Rapport de contrôle d'installations électriques à basse et à très basse tension

RÉF. 88/2022/75723/01:1

DATE DU CONTRÔLE 25/08/2022 AGENT VISITEUR Philippe Da Silva
ADRESSE DU CONTRÔLE boulevard Louis Schmidt 44-46 (étage 7eme) - 1040 Etterbeek TYPE DE CONTRÔLE Visite de contrôle (6.5.)

Schéma(s) unifilaire(s) de l'installation

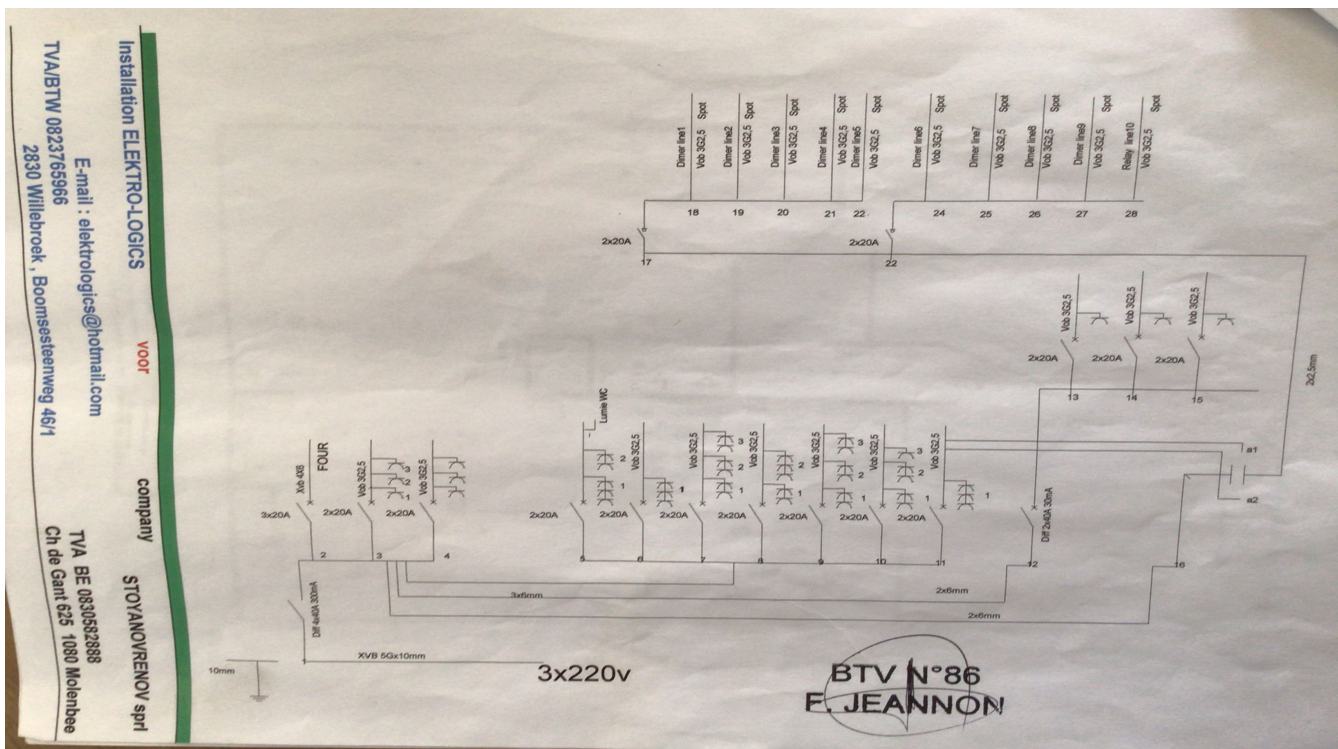
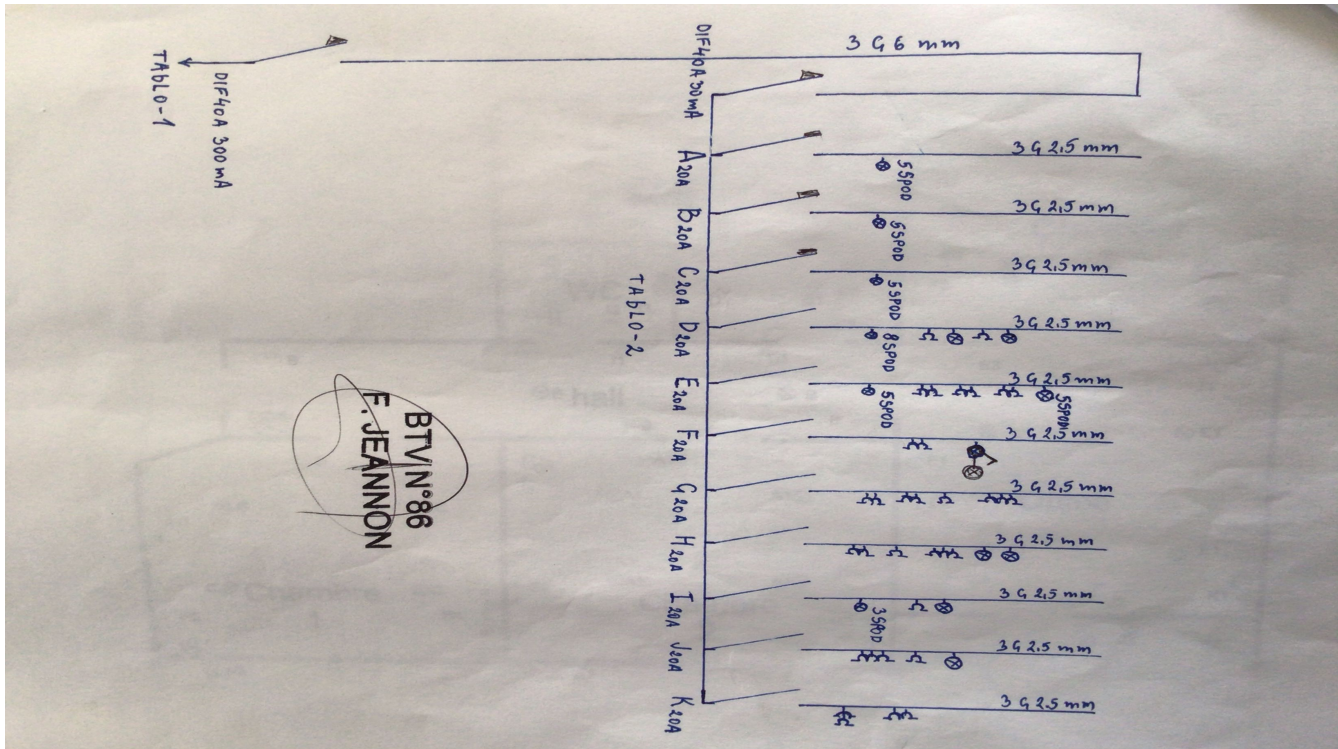
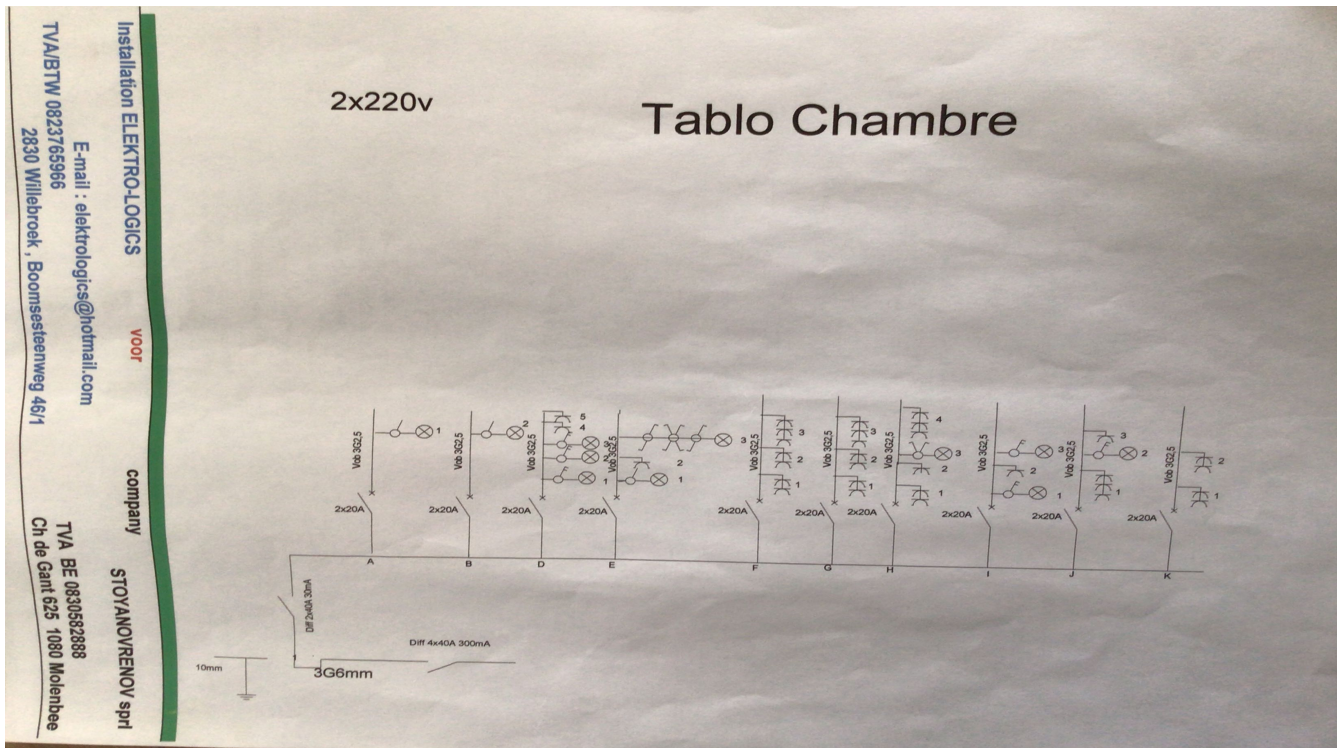
- Les schémas unifilaires et plans de position ne sont pas conformes. - 3.1.2.;6.4.6.;6.5.7.;9.1.2.
- L'indice de protection contre les contacts directs des luminaires, socles de prises et/ou interrupteurs n'est pas suffisant - il faut placer des globes, des caches, des couvercles adaptés.

- Les circuits, les appareils de coupure et/ou les dispositifs de protection ne sont pas repérés de manière claire et visible. - 3.1.3.
- N'est pas renseigné sur les schémas unifilaires et plans de position l'adresse de l'installation, les coordonnées du responsable des travaux et du propriétaire. Ces derniers devront signer et dater ces schémas. - 3.1.2.;6.4.6.;6.5.7.;9.1.2.

- Les schémas unifilaires et plans de position ne correspondent pas à la réalité. - 3.1.2.;6.4.6.;6.5.7.;9.1.2.
- Du matériel électrique est présent dans un/des volume(s) qui ne lui est/sont pas autorisé(s) de la salle de bains/de douche. - 7.1.5.3.

- Les connexions et/ou dérivations sont à réaliser dans des boîtes prévues à cet effet.
- Les schémas unifilaires et plans de position doivent renseigner l'adresse de l'installation, les coordonnées du responsable des travaux et du propriétaire. Ces derniers devront signer et dater ces schémas.

Plan(s) de position de l'installation

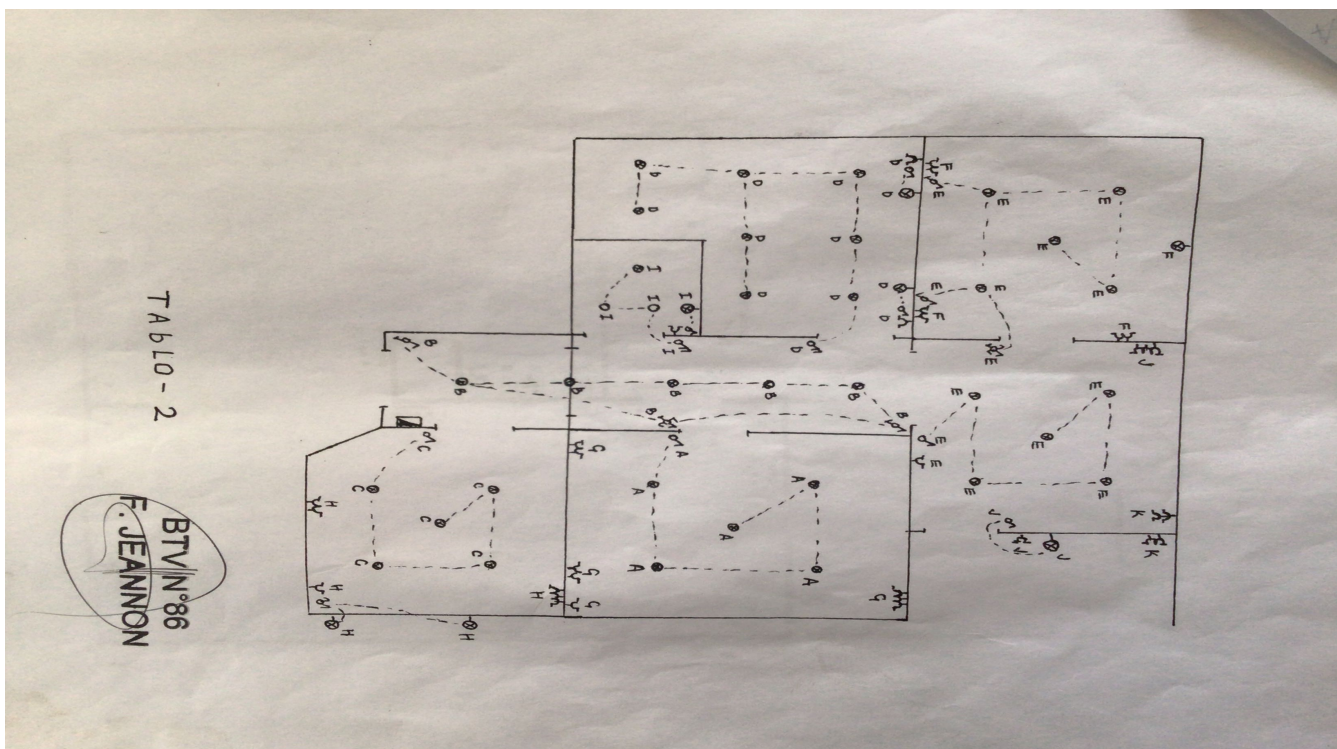
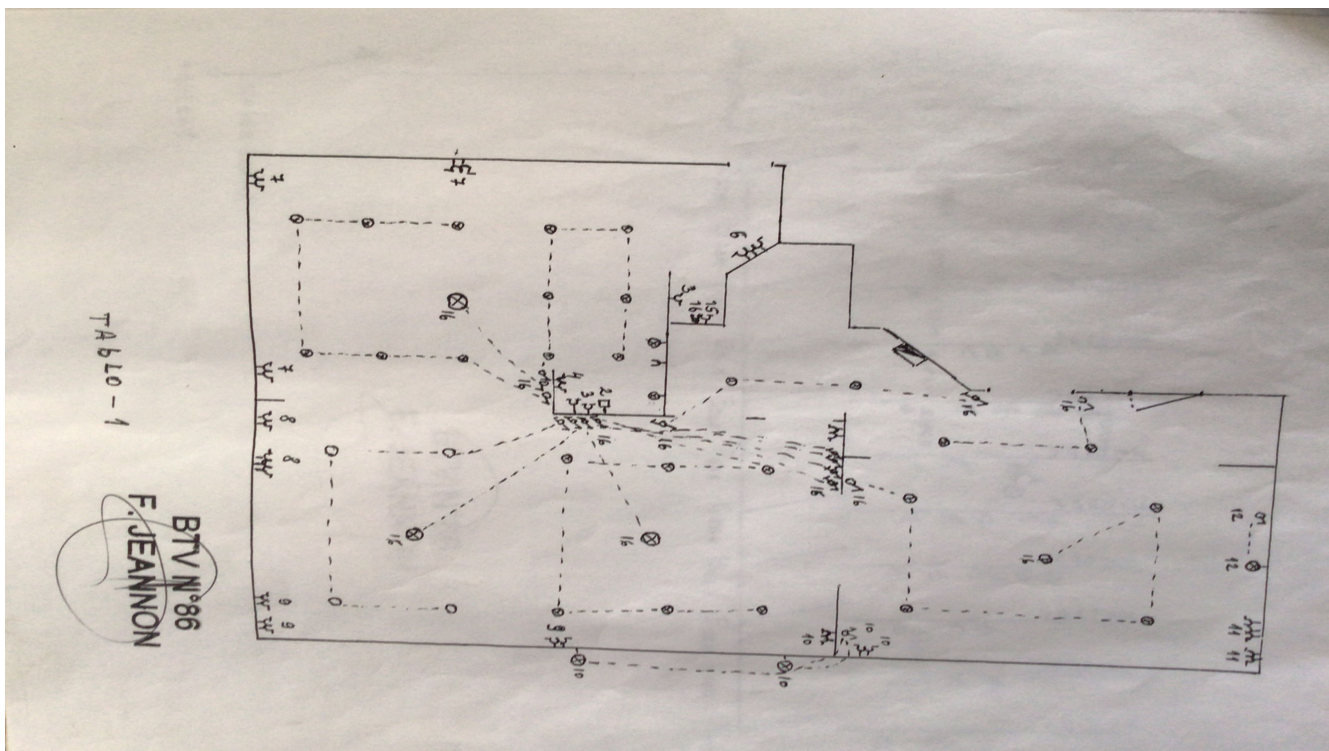
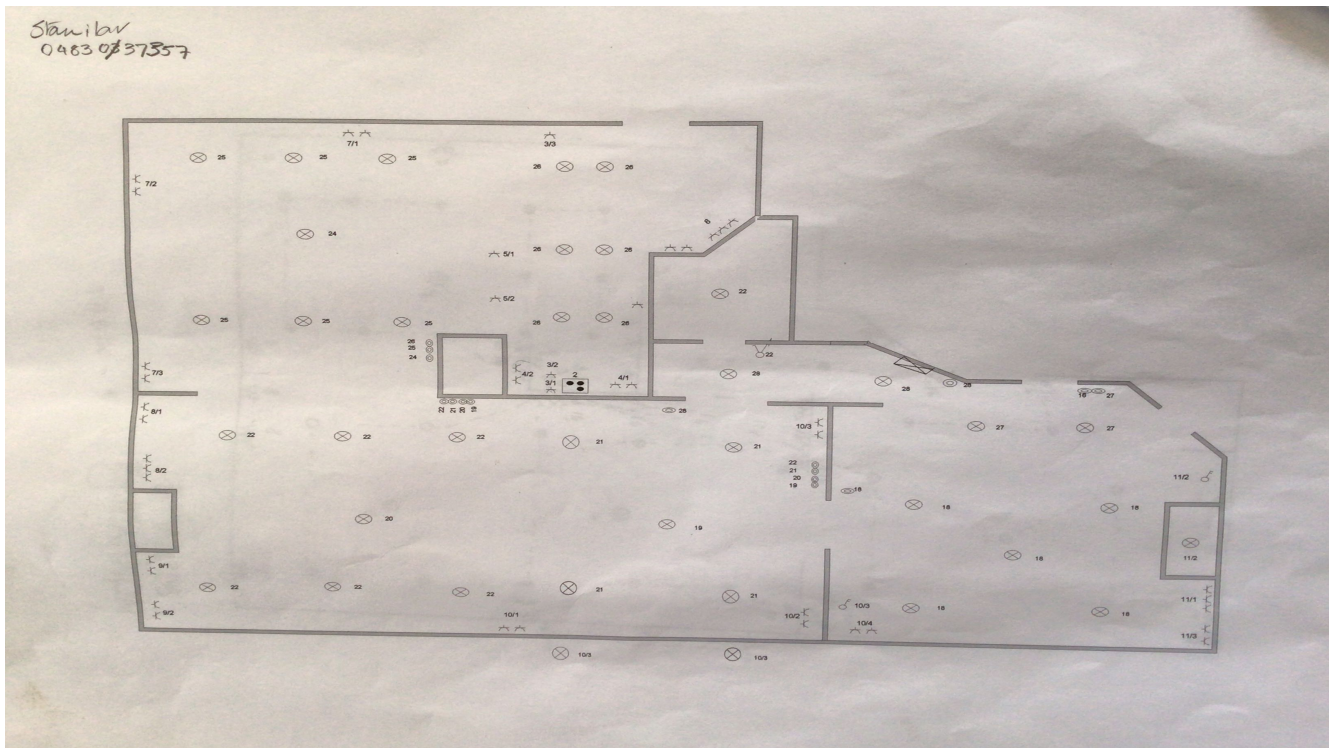
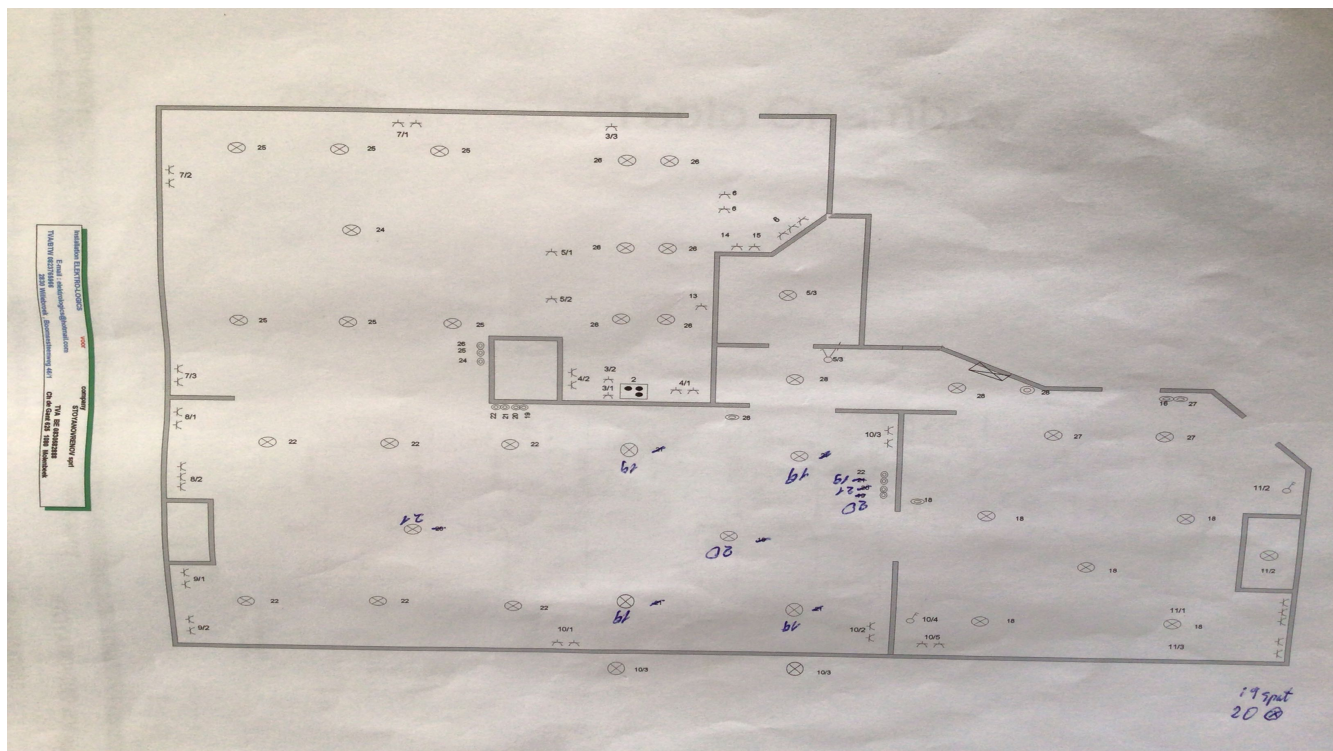
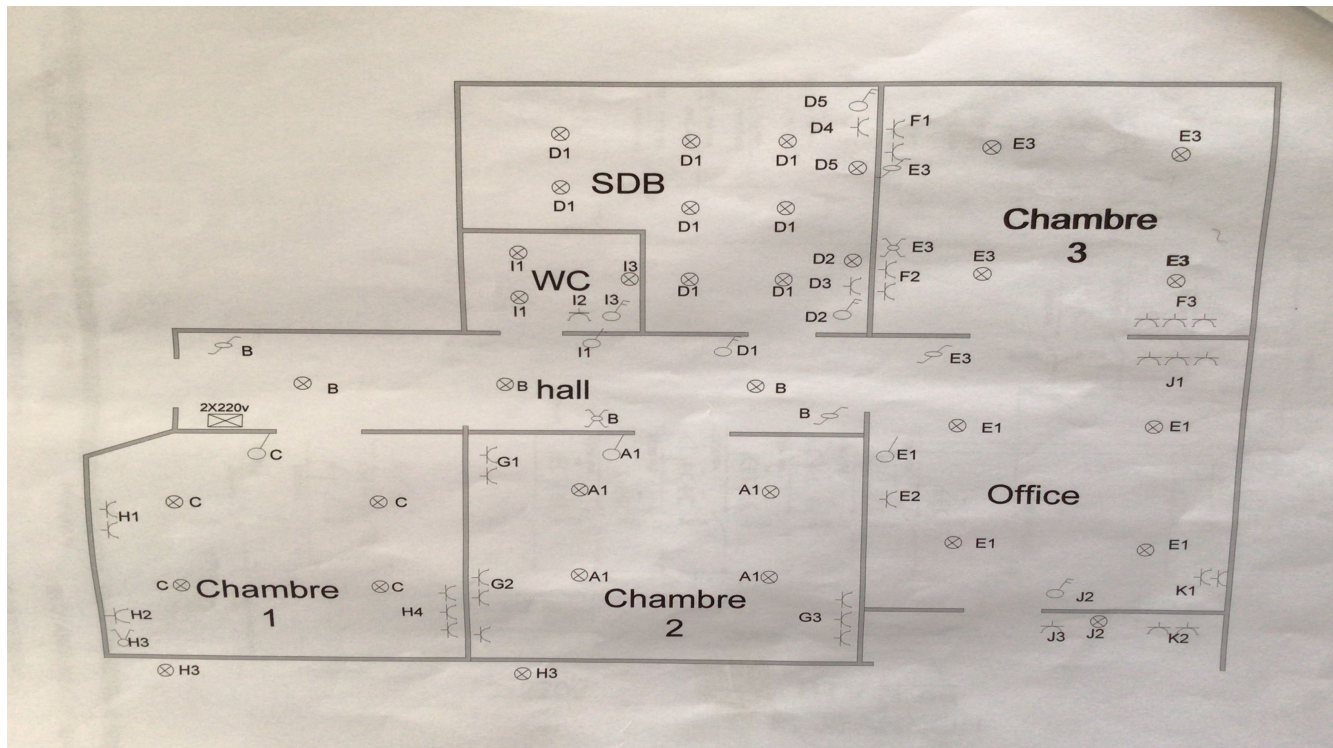
Le ou les socles de prise en défaut sont localisés dans prise F1 - prise 9/2 - prise 8/1 et 7/3

- Les schémas et plans ne mentionnent pas la présence d'une prise de terre commune et la localisation du sectionneur. - 5.4.2.1.c
- Raccordements et assemblage, les connexions ou dérivations des câbles ne sont pas effectués en conformité avec les règles de l'art, elles doivent être réalisées dans des boîtes de dérivation, des tableaux, aux bornes des interrupteurs ou des prises de courant ou dans les appareils d'éclairage. Les boîtes d'encastrement des prises et interrupteurs doivent être suffisamment larges pour y réaliser facilement les connexions.
